改善箇所説明図

不具合の内容

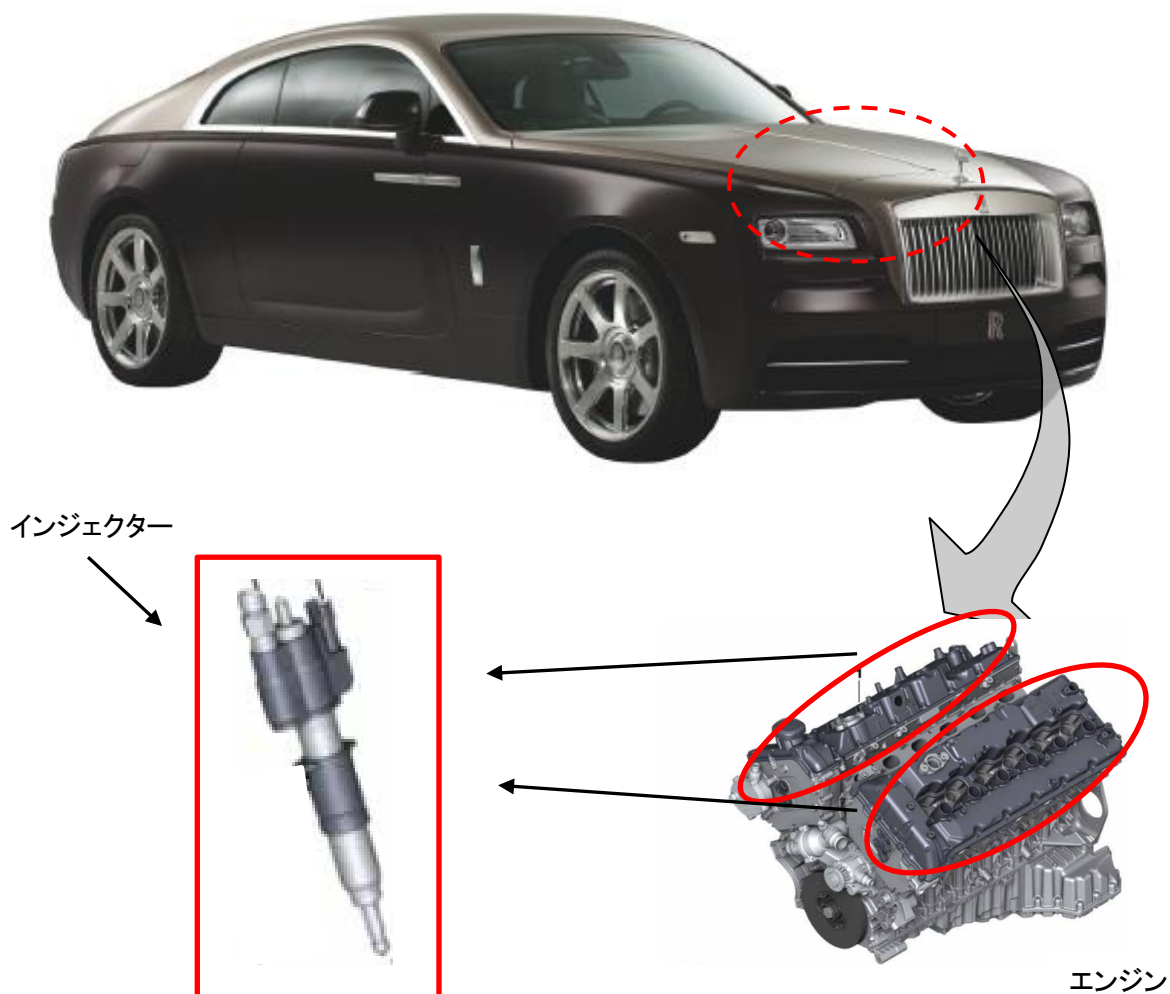
インジェクターにおいて、製造時の溶接工程に不備があったため、インジェクターの弁が完全に閉じないものがある。そのため、燃料過多となり、最悪の場合、適切に燃焼が行われなくエンジンの振動が大きくなり、排出ガスが基準値を超える恐れがある。

対象車両のインジェクターを OBD 診断にかけ、燃料圧力と失火のテストを実施する。
基準に満たないインジェクターを対策品に交換する。

作業完了の識別として図式 4 番のボルト（上側）の頭に青ペンを塗布。
